《盐城市亭湖区2221单元（南洋镇青墩社区）详细规划》 03街区动态更新调整方案

调整后街区用地规划图

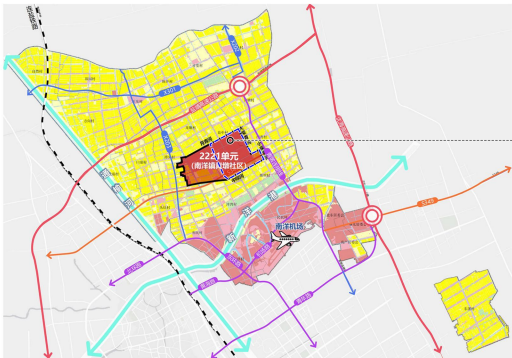
依据街区内现状建设情况，将原3209022221-03-01-24地块（二类工业用地）实施分割：西侧2.66公顷用地按其现状宗地情况保留用途（编号为3209022221-03-01-24-01）；东侧4.84公顷用地调整为排水用地和留白用地，南侧3.30公顷排水用地设置工业废水处理设施（编号为3209022221-03-01-24-03），北侧剩余1.54公顷地块调整为留白用地（编号为3209022221-03-01-24-02）。
